Intitulé : Marché de Travaux relatif aux travaux d'aménagement du centre de stockage temporaire

Référence : CSS GIN19007-10063

CLARIFICATIONS

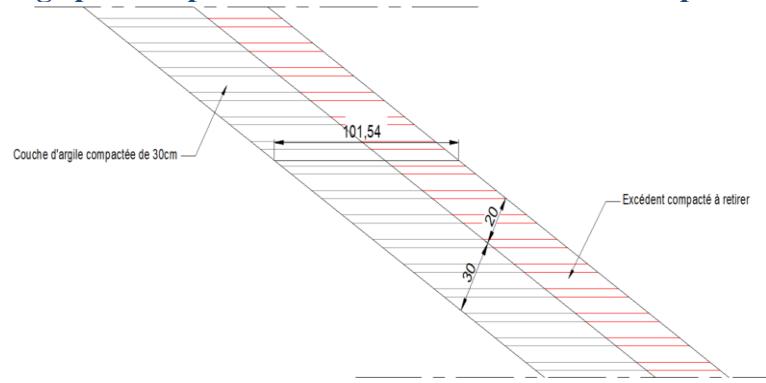
<p>Nous vous remercions de l'attention portée à notre manifestation d'intérêt.</p>	
2	<p>A la suite de notre visite de terrain de ce dimanche 24 Novembre 2024 relative au projet dont la référence est mentionnée en objet du présent mail, nous souhaitons recevoir ces informations.</p> <p>1)- L'étude de stabilité et l'étude géotechnique préalable. (Risques d'éboulement)</p> <p>Nous sommes également préoccupés par la raideur des pentes du projet (environ 49% = 24,5°) et la sécurité des engins tels que le compacteur (qui génère de fortes vibrations).</p>	<p>La stabilité des talus futurs ne pose pas de problème en terme de pente. Dans leur ensemble les talus sont de $\frac{1}{2}$ soit $\pm 26,5^\circ$, seules quelques configurations localisées peuvent avoir une pente de $29,5^\circ$ mais :</p> <ul style="list-style-type: none"> • En Phase travaux il est bien spécifié que le risque d'éboulement doit être pris en compte dans l'état actuel des terrains et que l'usage de pelles hydrauliques à long balancier peut s'avérer nécessaire pour l'écrêtelement des crêtes de talus actuels (voir chapitre II.1.2 de notre CST). Il faut donc que l'entreprise analyse la situation actuelle, défini sa méthodologie et adapte ses moyens pour éviter les éboulements. Ces risques sont essentiellement liés à la situation existante. • L'objectif final des étanchéités passives (argiles) est d'obtenir une perméabilité de maximum 1.10^{-6}m/s (voir chapitre I.5.5.9.3 de notre CST). <p>Pour la mise en place des argiles en talus (bassin lixiviats et casier) les argiles en talus sont réalisées par la méthode excédentaire (voir chapitre II.12.2 et postes 1A1.3 et 1B2.1 de notre CST). Pour les talus, si l'entrepreneur n'a pas l'habitude de mise en place d'argiles dans ces conditions la mise en place de celle-ci peut se faire par chenillage avec une humidité des argiles de 2 ou 3 points supérieure à sa teneur en eau optimale et avec une couche excédentaire qui est ensuite retirée à la pelle hydraulique (bac de curage, sans dents) qui permet d'obtenir un lissage du talus (lissage du haut vers le bas du talus). Si l'entreprise propose un compactage horizontal, cela peut se faire au rouleau étroit (1,00m) par couche horizontale puis enlèvement de l'excédent mais ce système est plus laborieux et plus lent. Il est, dans tous les cas, nécessaire de réaliser une planche d'essai pour permettre de valider la méthode en fonction des équipements disponibles. Cependant, en cas d'utilisation de rouleaux plus larges dans un compactage à l'horizontal, la quantité d'argiles à mettre en place, à compacter et à retirer pour ce qui est de l'excédentaire sera d'autant plus grande. Ceci est la raison pour laquelle le compactage par chenillage est généralement adopté pour la mise en place d'argiles en talus.</p> <p>Compactage par chenillage – sens des strates cimpactées // au talus</p>

Compactage par compacteur étroit – sens des strates compactée horizontales

J'espère que c'est clair comme cela.

Il faut rester conscients que les talus du casier, non protégés, pourraient présenter des signes d'érosions lors de pluies... le budget étant ce qu'il est une protection de ceux-ci n'était pas possible pour la phase transitoire (avant mise en place des déchets contre ceux-ci). Par contre si un budget complémentaire se dégageait, il faudrait envisager leur protection par géotextile identique à ceux prévus en fond voire par une couche d'empierrement qui permet le lestage et le drainage de surface des talus (idem au drainage de fond).
